高放射性廃液を扱わない「高放射性廃液貯蔵場(HAW)及び  
ガラス固化技術開発施設(TVF)ガラス固化技術開発棟以外の施設」  
(その他の施設)の火災防護対策に係る東海再処理施設安全監視チー  
ム会合等での確認事項への回答について

令和5年9月25日

国立研究開発法人日本原子力研究開発機構

図2 オフガス処理室（A005）の回収ドデカン貯槽（342V21）の回収ドデカンの移送に用いる送液ポンプ周囲の換気度の判定

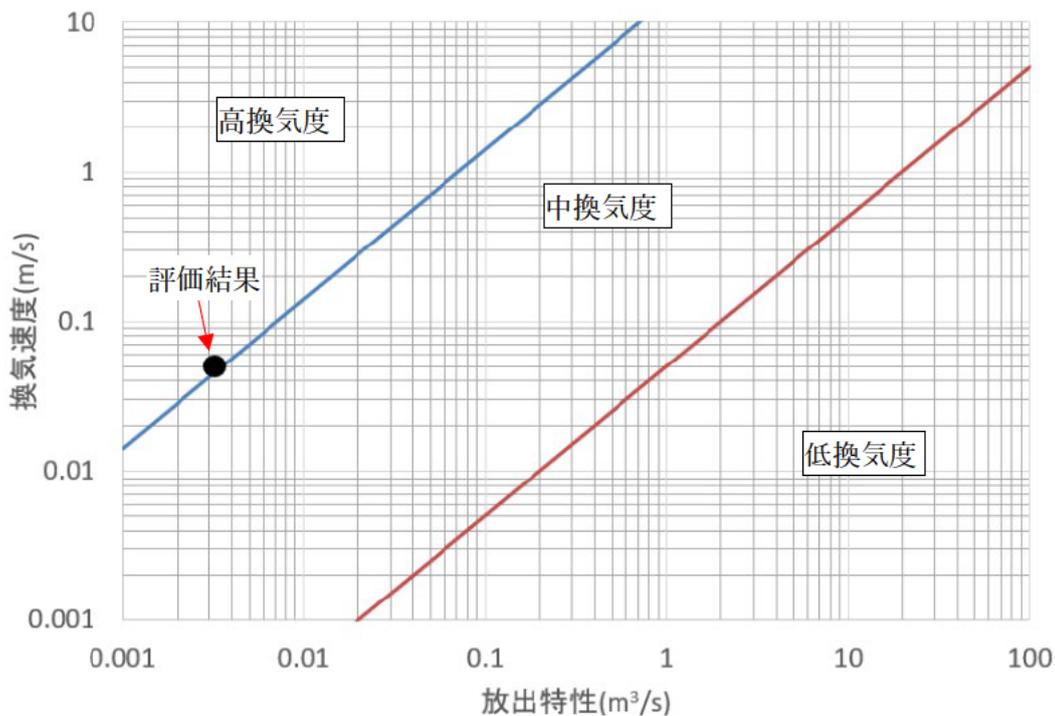
オフガス処理室（A005）には回収ドデカン貯槽（342V21）の回収ドデカンの移送に用いる送液ポンプが設置されている。当該ポンプのシール部を放出源とした場合の換気度を評価した。換気度の評価には放出源の放出等級を設定する必要がある。当該ポンプのシール部を放出源とした場合の放出等級は、防爆ガイドラインの例示に基づき第 2 等級（通常運転中には可燃性物質を大気中に放出しないと予測できるところ。）とした。換気度を評価した結果、当該ポンプの周囲の換気度は「高換気度」の範囲であると判定できる（図 2 参照）。

図-1 焼却施設 (IF) オフガス処理室 (A005) の回収ドデカン貯槽 (342V21) の回収ドデカンの貯蔵状態

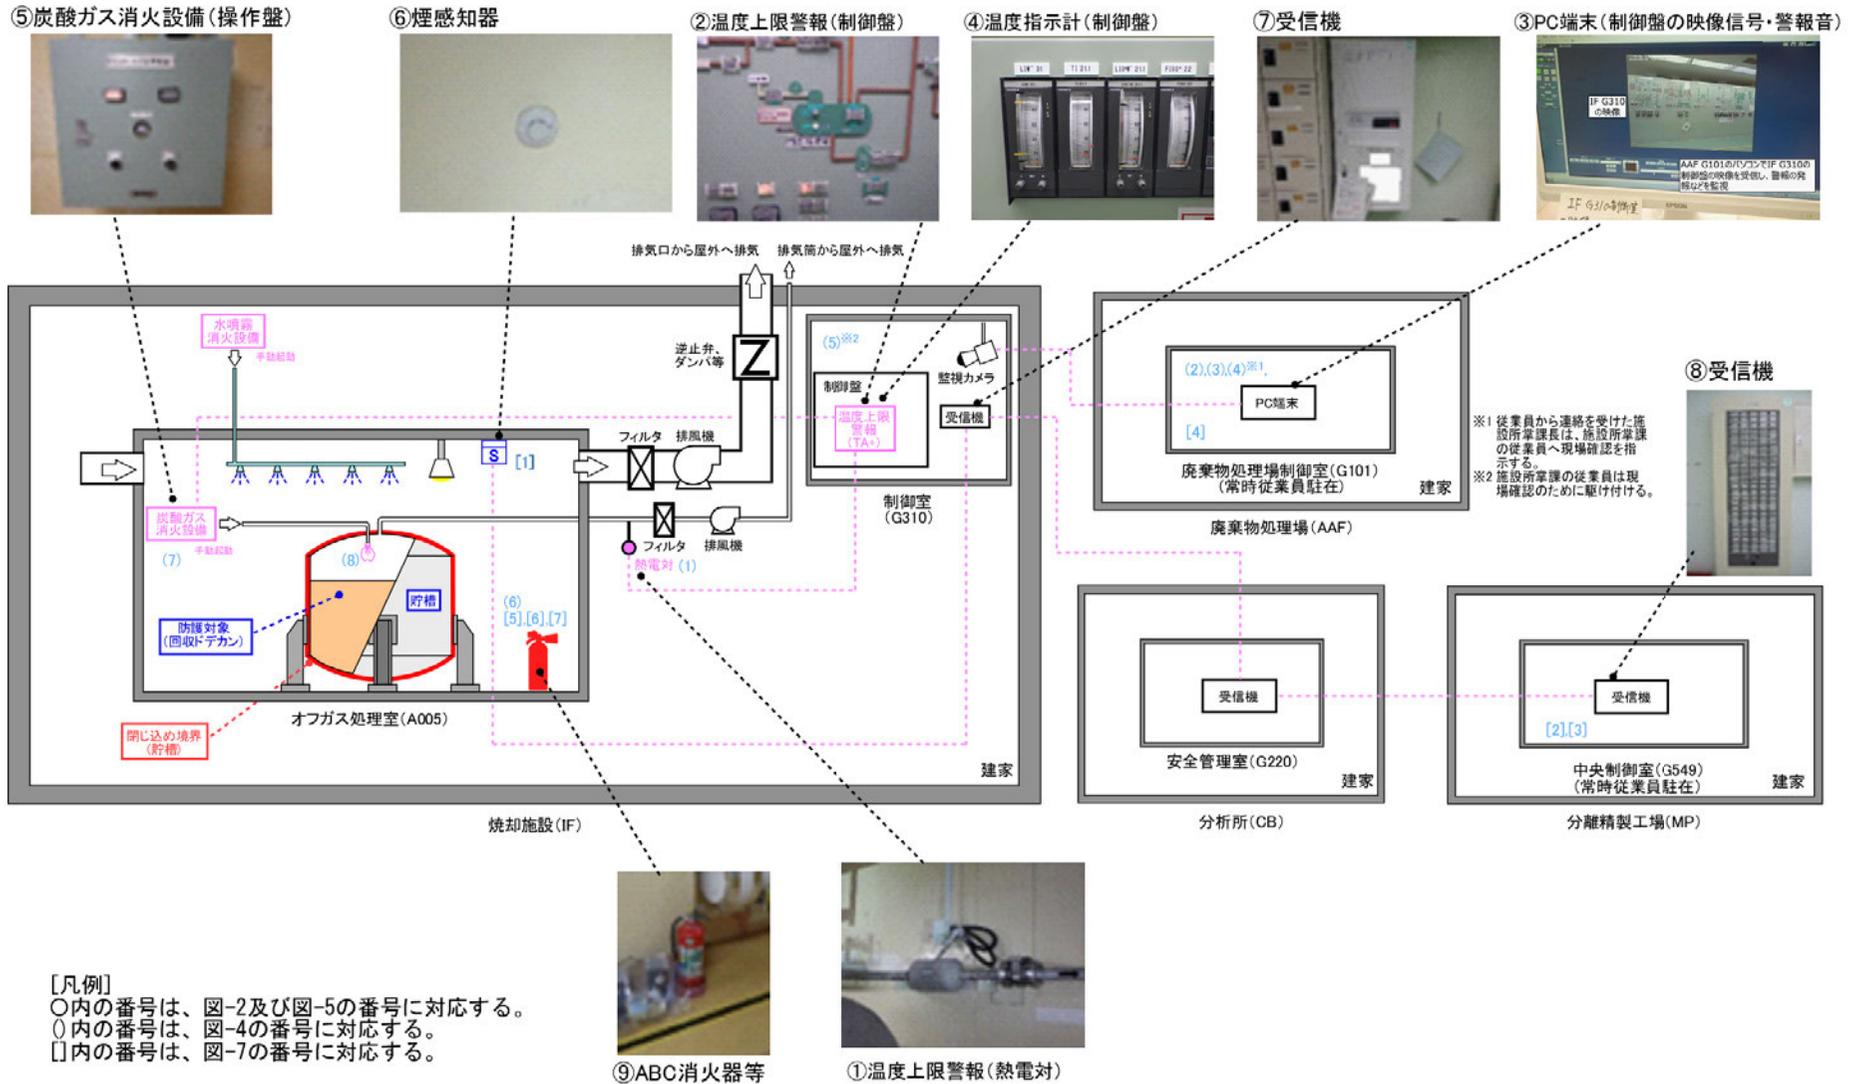
以上のことから、火災が発生したとしても回収ドデカン貯槽（342V21）の閉じ込め境界は維持でき、放射性物質の有意な放出に至ることはない。

なお、今後、温度上限警報（TA+）による排気温度の異常を感知した場合には公設消防へ通報する、廃棄物処理場（AAF）廃棄物処理場制御室（G101）に常駐する従業員が炭酸ガス消火設備及び水噴霧消火設備を用いた初期消火を実施できるようにする等の改善を図る。
